| Demande déposée le 26 juillet 2024 - Complétée le : 09 septembre 2024 | | N° PC 11076 24 00028 |
| Représenté par : | Monsieur Jacques PALAU | <u>Destination</u> : Construction d'un centre de padel |
| Sur un terrain sis à : | 329 Chemin Du Quinquiris 11400 CASTELNAUDARY | |

AVIS HYDRAULIQUE

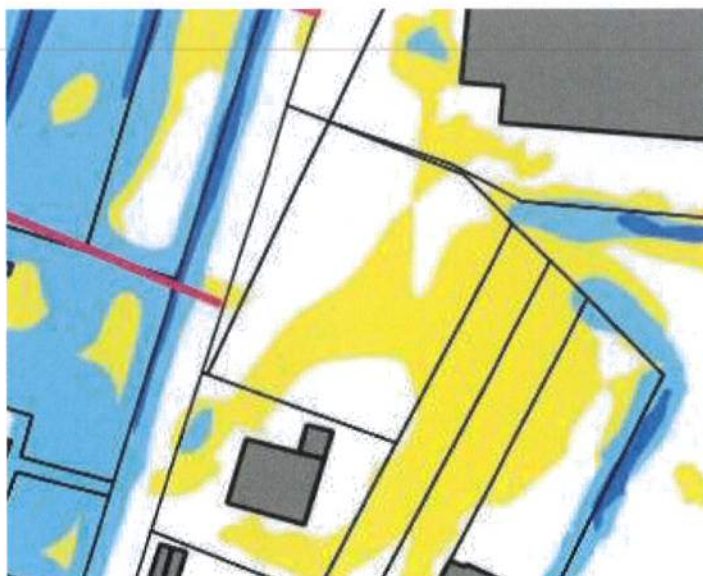
Un Porter à Connaissance a été émis aux maires le 19 juin 2024 afin de diffuser la nouvelle carte d'aléa à prendre en compte ainsi que les prescriptions à appliquer. Suivant cette cartographie, l'emprise du projet est impactée en partie par un aléa faible ruissellement (zone jaune).

En zone de ruissellement les planchers constitutifs de surface de plancher de la construction doivent se caler au moins + 0,20 m par rapport à la cote moyenne du terrain naturel de l'emprise du bâtiment.

Les locaux annexes ou techniques ou plancher non constitutif de surface de plancher de la construction doivent également se caler à +0,20m du terrain naturel.

Suivant le plan PC3 joint au dossier le plancher des habitations se cale au niveau terrain naturel. Un avis favorable pourra être donné sous réserve de surélever le plancher de 0,20 m afin de respecter la prescription susvisée.
